改善箇所説明図

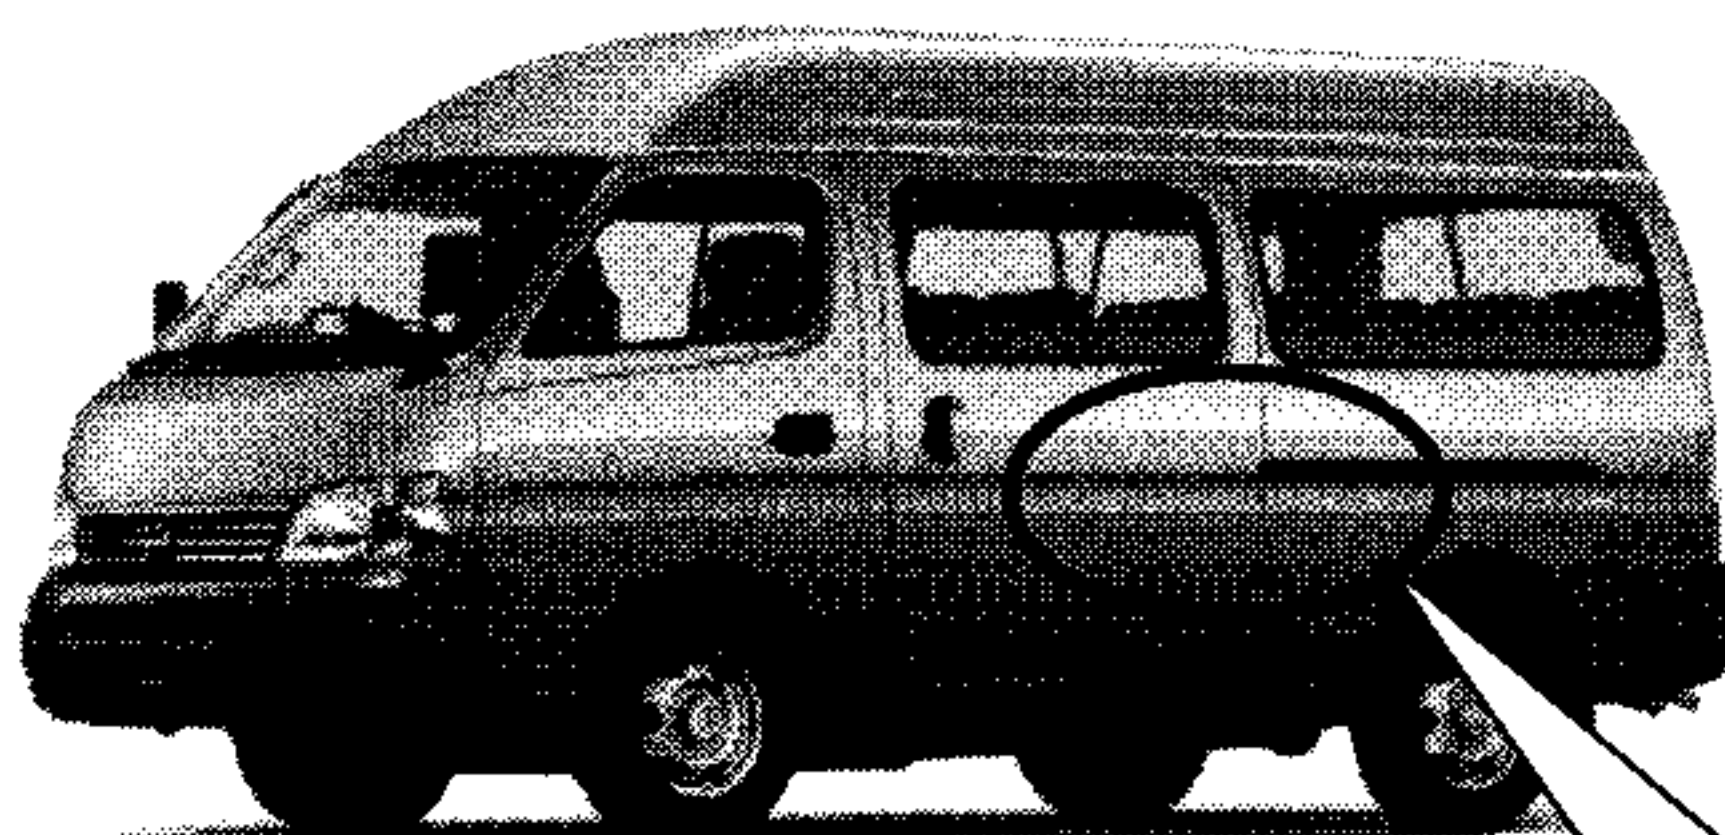
不具合発生箇所

補助座席において、自動的に脚が出てくる構造のため、横方向から操作した場合、足の位置によっては、当該座席の脚と床の間に、操作者の足を挟むおそれがある。

改善の内容

全車両、当該座席に操作時の注意を記載した安全警告ラベルを貼り付け、さらに取扱説明書にも注意を記載したシールを貼り付ける。

識別：補助席に貼り付ける安全警告ラベルの有無にて、容易に識別できるため、特別な識別の追加は行わない。
